REPÚBLICA DE PANAMÁ
MINISTERIO DE AMBIENTE

RESOLUCIÓN No. DEIA-IAM- 034 -2024
De 08 de octubre de 2024.

Por la cual se resuelve la solicitud de modificación del Estudio de Impacto Ambiental (EsIA), categoría II, del proyecto denominado **BUENAVENTURA OESTE FASE 2**, cuyo promotor es: **HACIENDA SANTA MÓNICA, S.A.**, aprobado mediante Resolución No. DEIA-IA-076-2023 del 25 de octubre de 2023.

ALINEAMIENTO DE DESCARGA
DE PTAR 60.90 ml

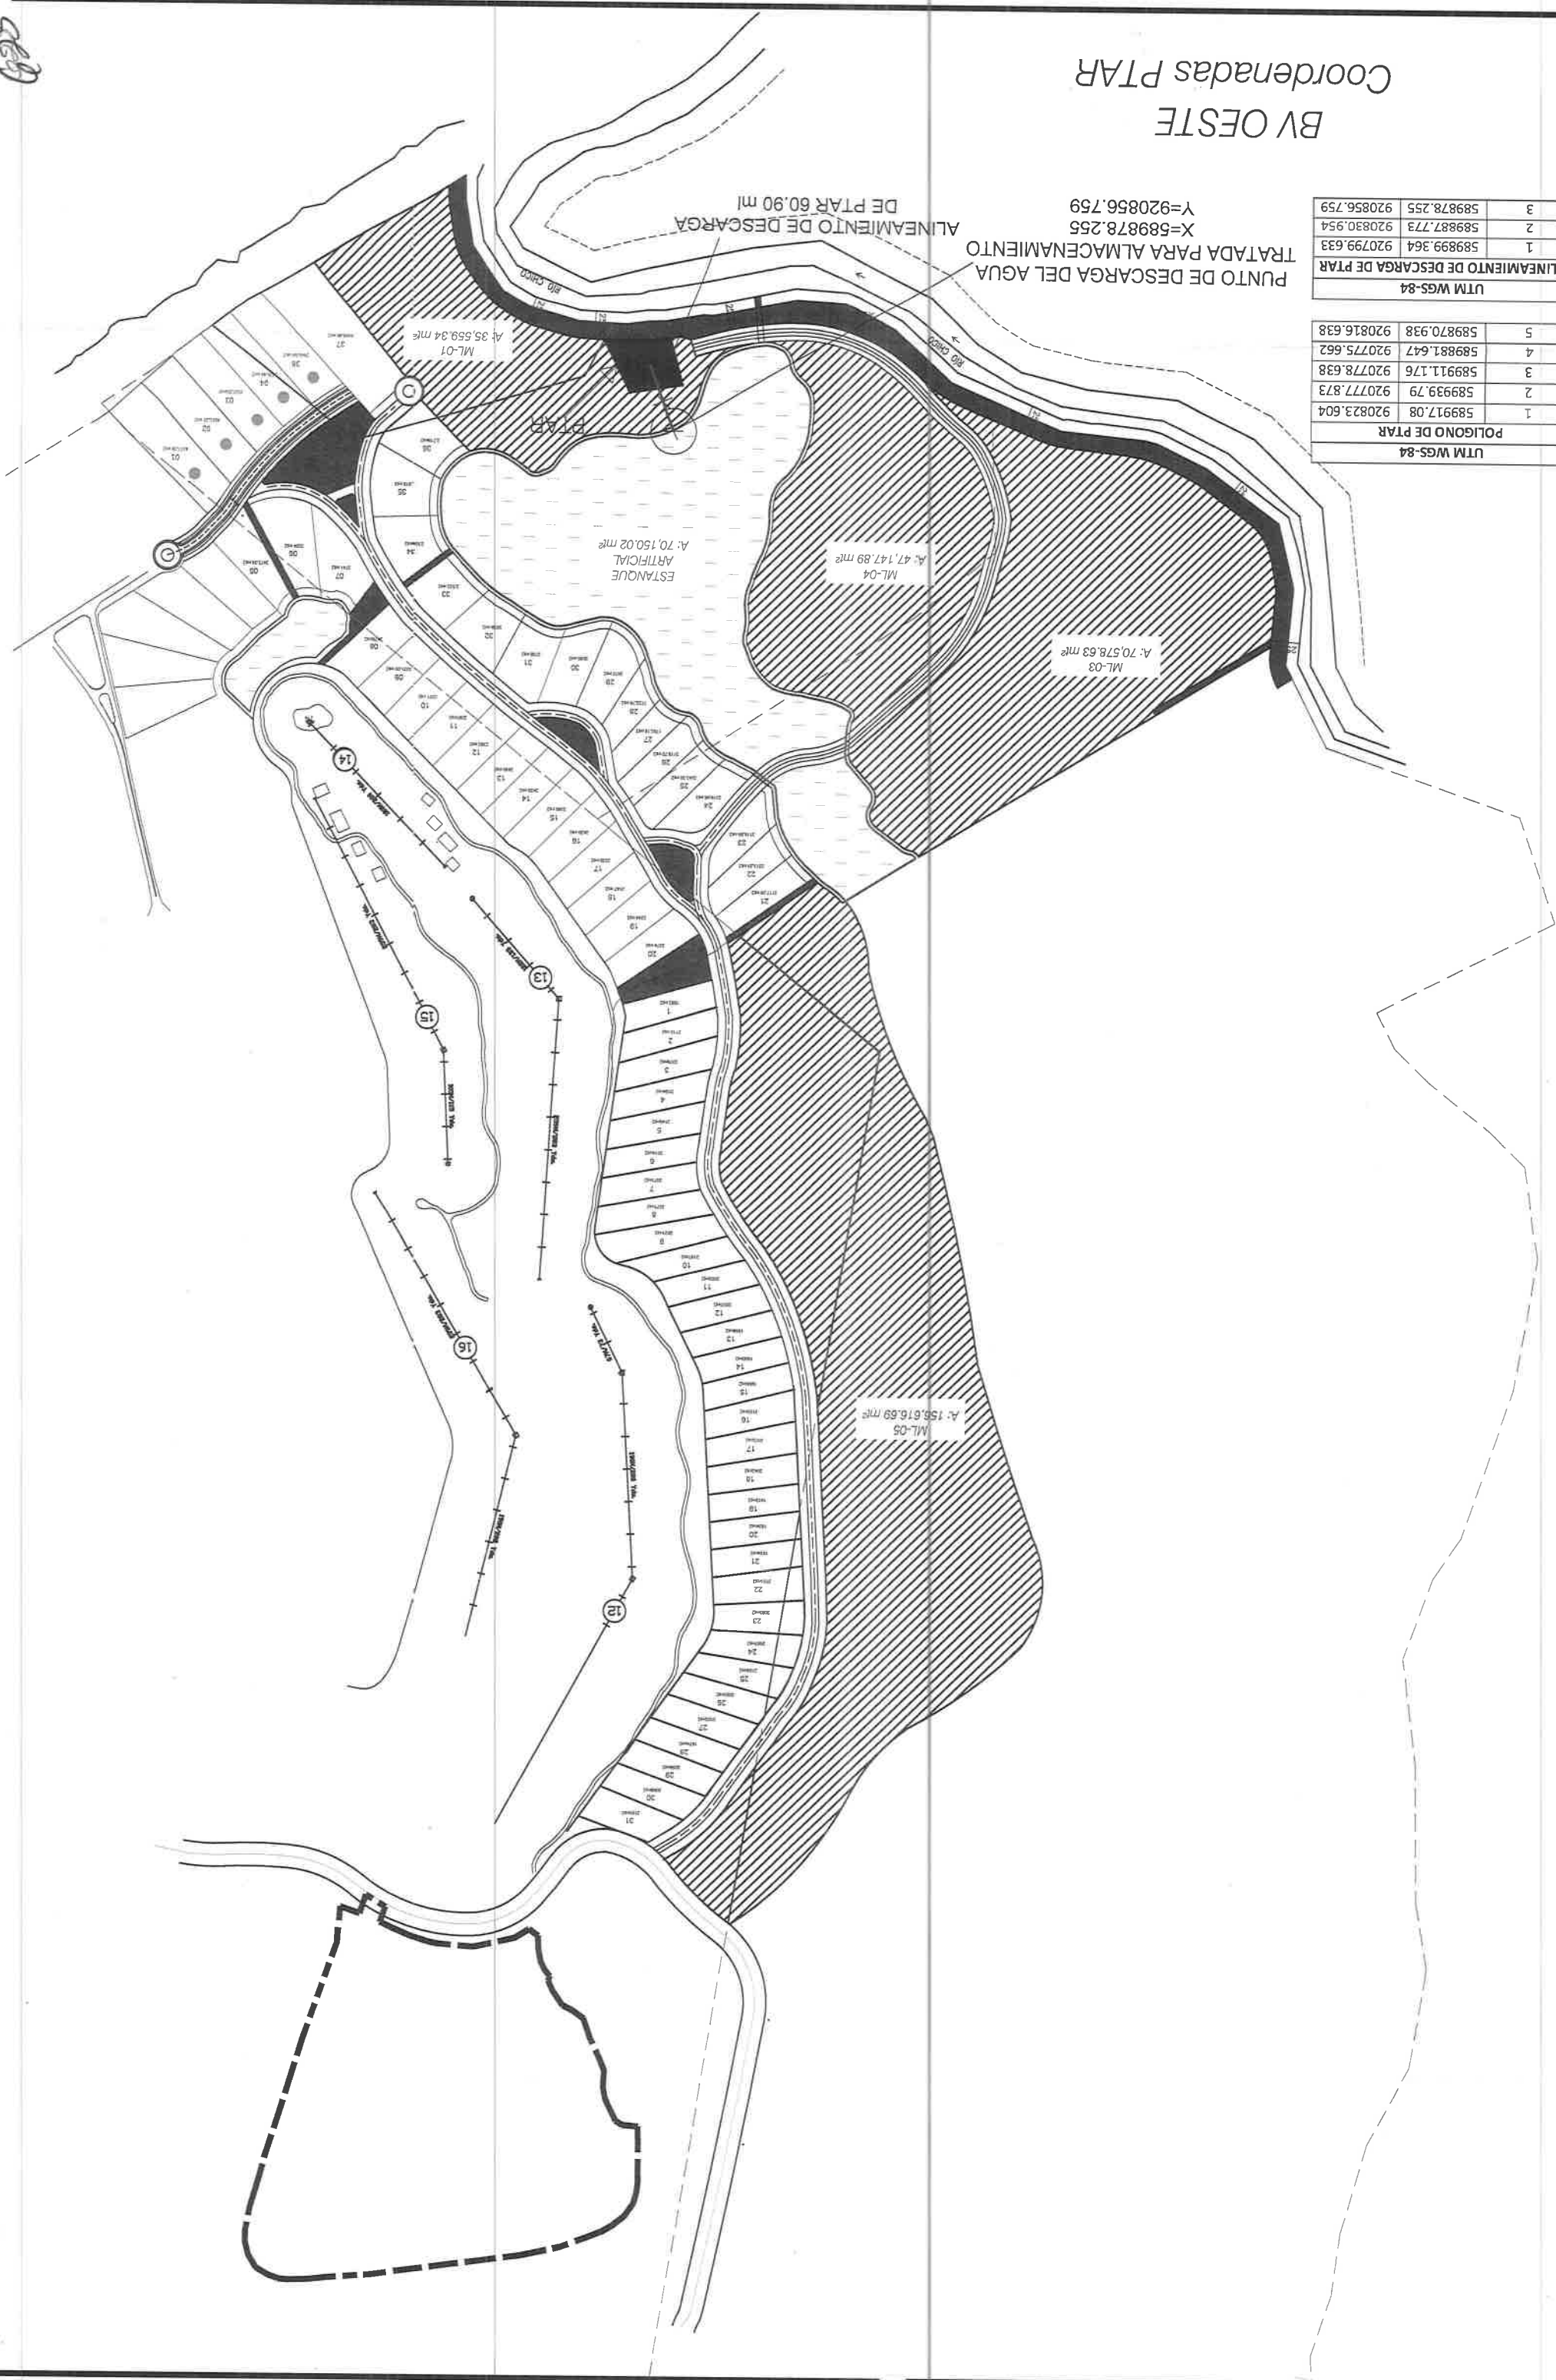
La modificación propuesta consiste en el traslado del sitio que originalmente se diseñó y sometió a aprobación de la Planta de Tratamiento de Aguas Residuales (PTAR) del proyecto que sería ubicada en las siguientes coordenadas WGS 84: 589714.88N 920813.98E, a otro sitio dentro de la huella aprobada en la misma Finca No 30295859 con código de ubicación No 2103 perteneciente a la empresa promotora.

Esta modificación se propone luego de la verificación por parte del equipo de diseño que constató que se requiere acortar 250 metros el recorrido de la tubería sanitaria enterrada desde 3.50 m hasta los 6.00 m, no solo por el ahorro en la inversión que representa, sino que a su vez se interfería con la tubería que conduce el agua desde el estanque artificial hasta el río Chico, y también debido a que resultará un poco riesgoso el trabajo de excavación y colocación de la tubería en la sección del recorrido que pasa entre el estanque artificial y el río, ubicados en cada lado a pocos metros.

Ver plano de la modificación propuesta en la página siguiente.

UTM WGS-84			
1	589917.08	920823.604	
2	589939.79	920777.873	
3	589911.176	920778.638	
4	589881.647	920775.662	
5	589870.938	920816.638	
POLIGONO DE PTAR			
1	589878.255	920830.954	
2	589878.255	920856.759	
3

PUNTO DE DESCARGA DEL AGUA
TRATADA PARA ALMACENAMIENTO
X=589878.255
Y=920856.759
